①札幌圏都市計画道路（花川通）の変更

札幌圏都市計画道路の変更（石狩市決定）

# 札幌圏都市計画道路の変更案について

## 札幌圏都市計画道路の変更案について

**参考断面図**

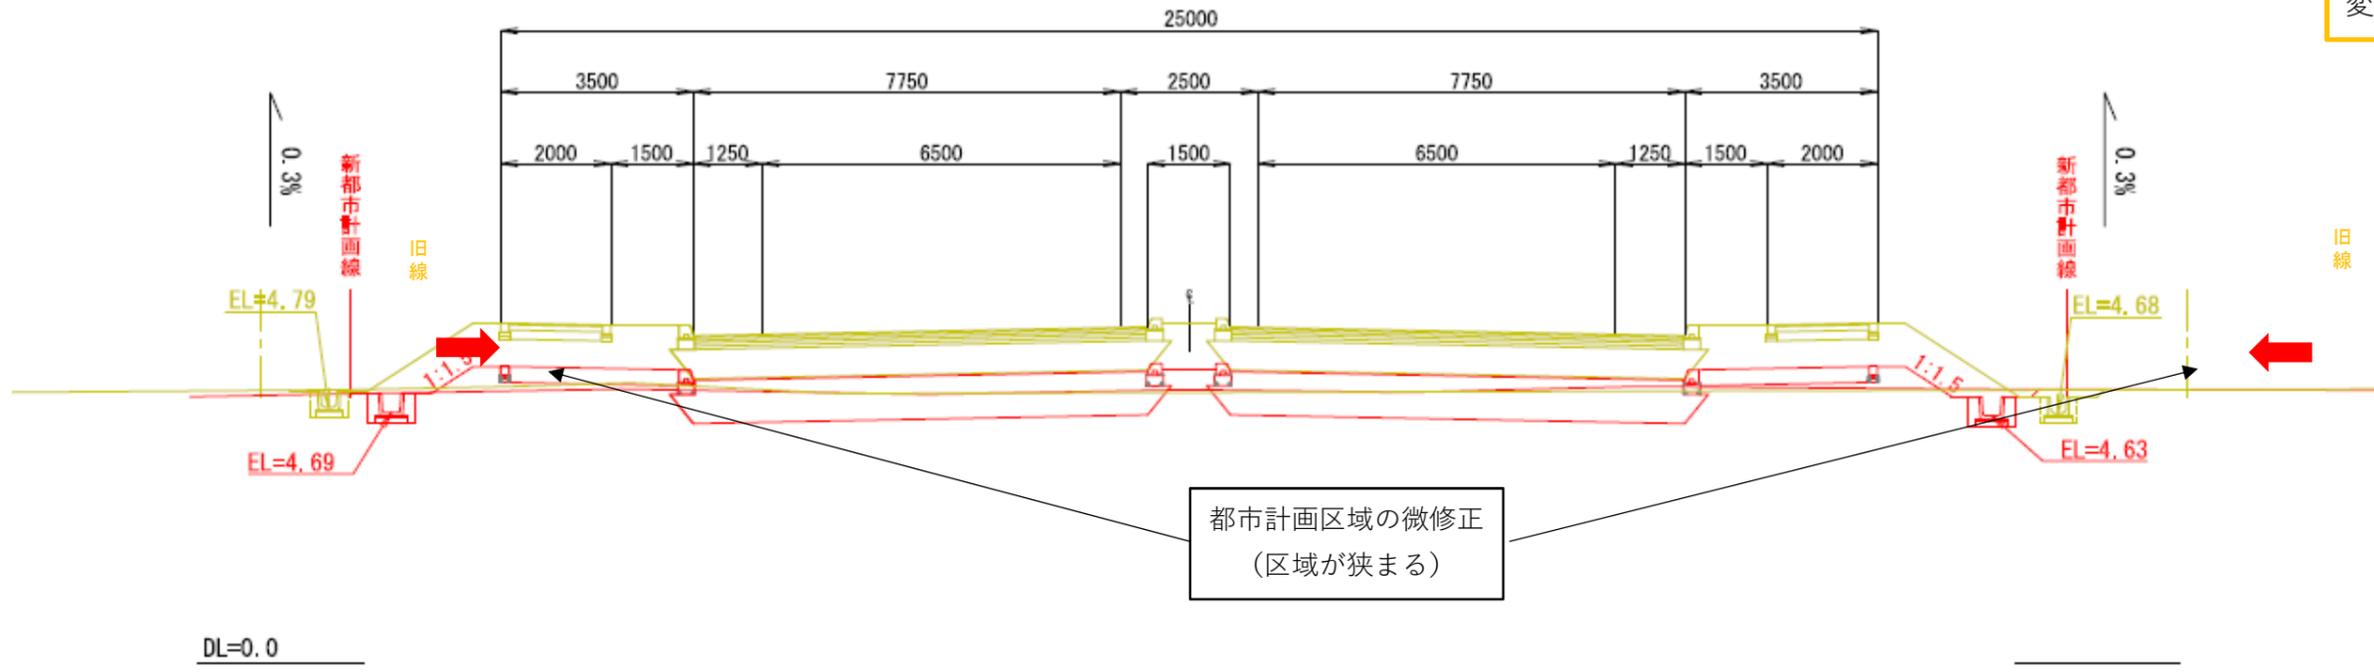
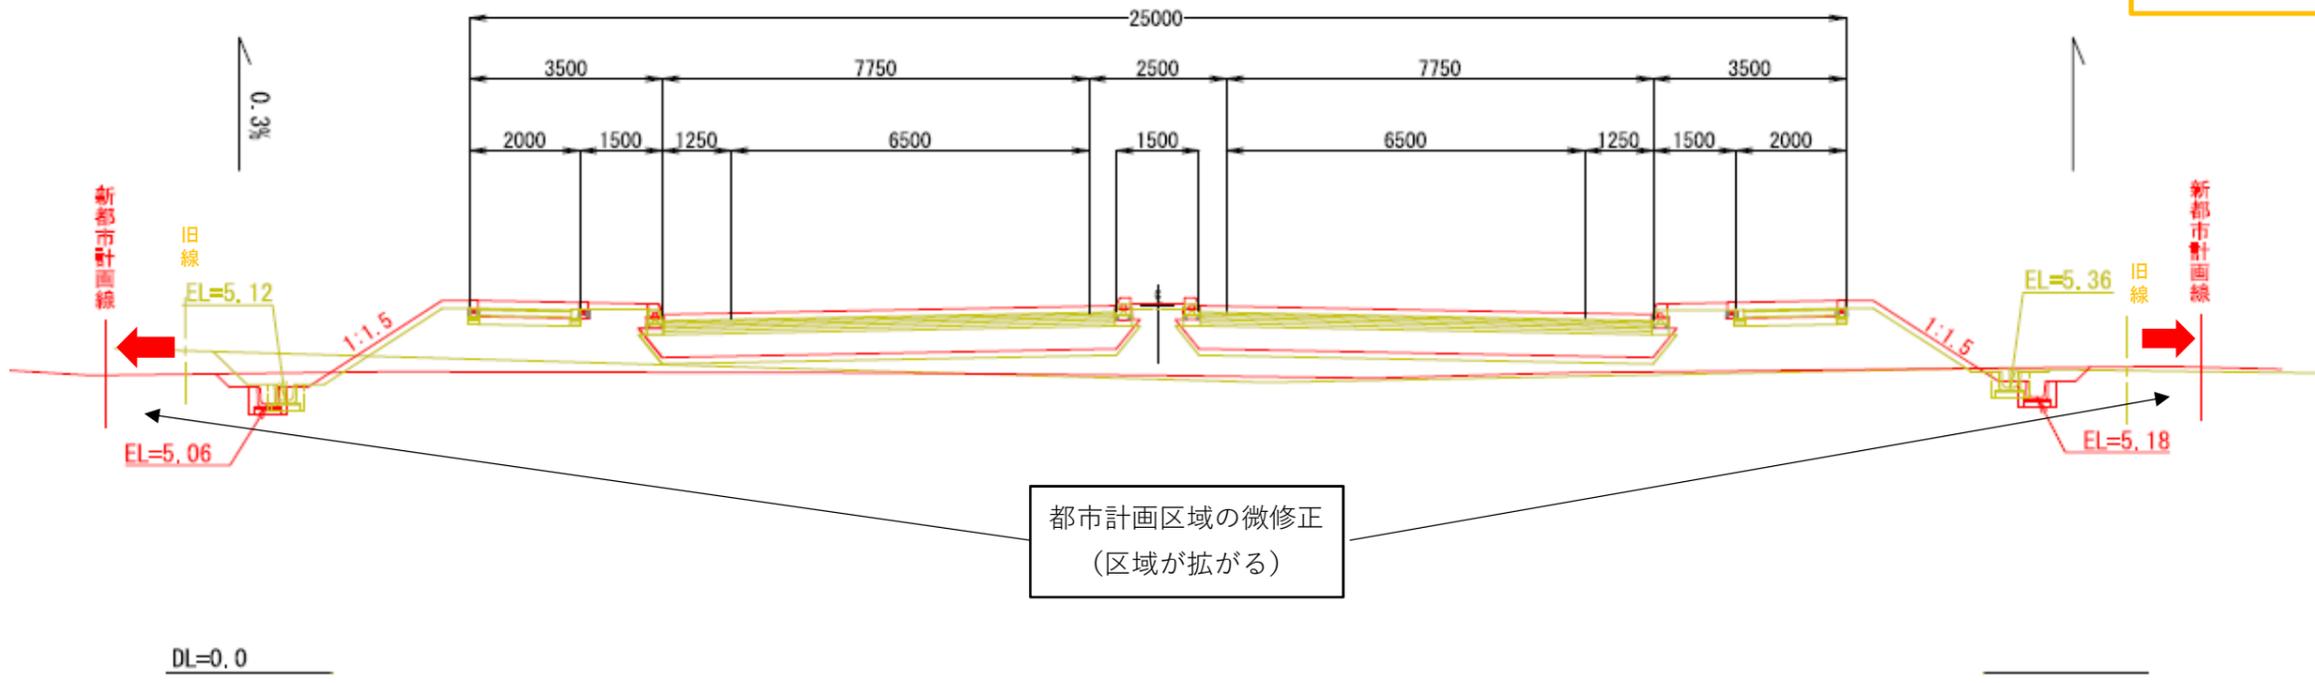
番号	ご意見等	市の考え方
2-1	<p>花川通の延伸区間の詳細な測量・設計の結果の法面の形状は、今回の縦覧の平面図だけでは分かりません。主要な変更地点の法面の側面図、あるいは延伸区間の立体画像をあらためて示してください。判断ができません。延伸区間の詳細な測量・設計の結果が、この案の提示の仕方では詳細さが伝わってきません。やり直してください。</p>	<p>今回の都市計画変更は、詳細な測量、設計により各断面の幅が確定したことなどに伴い、都市計画道路の区域が確定したため手続きを行うものであり、都市計画法で定められた図書に基づき、変更区域を縦覧に供していません。</p>
2-2	<p>石狩の海岸線と平行に、石狩砂丘と約6000年の紅葉山砂丘があります。その5kmの幅の間は高さ1～2mの砂の盛り上がり(砂堤)が、20～30mの間隔でくり返す波のような地形(砂堤列)になっています。約6000年前から海が陸地化していくなかで形づくられた貴重な痕跡です(参照:石狩川自然史マップ 石狩市環境保全課)。</p> <p>これらの砂堤列を奇跡的に残しているのが花川南防風林です。</p> <p>法面の形状の変更の由来は、この奇跡の痕跡である砂堤列の存在の証でもあります。この貴重な砂堤列をつぶして道路を建設することは、6000年の歴史の記憶をつぶすことになります。残念です。まちがっています。</p> <p>また、石狩市民憲章の第1章 ふるさとを愛し 自然をいかす 美しいまち、に「防風林や名木をまちの宝として大切に保護します。」という項目があります。まちの宝を保護しない政策は、石狩市民憲章に反する政策ではありませんか？</p> <p>花川通延伸計画そのものを止めてください。</p>	<p>ご提出いただいたご意見は、今回の変更に対するご意見ではありませんが、平成27年度の花川通延伸に係る都市計画変更の際には、同様の趣旨のご意見に対し、下記のとおり市の考え方を示しています。</p> <p><b>【平成27年度の花川通延伸の都市計画変更時にお示した市の考え方】</b></p> <p>石狩の開拓期から大切に守られてきた防風林の歴史的な価値や、遮断緑地と防風林が、私たちの暮らしに四季を通じてもたらす様々な効果などについては、十分承知しているところでありますが、それらの機能を著しく損なうことがないように、保安林解除の面積を縮小させるため、道路幅を当初計画の32mから25mに変更するなどの配慮を行ったところであります。</p> <p>なお、今回の変更により、防風林のエリアについても若干の区域変更が生じていますが、関係機関と協議のうえ、防風林や道路の維持管理上、必要最小限のエリアを都市計画道路の区域としているところです。</p>
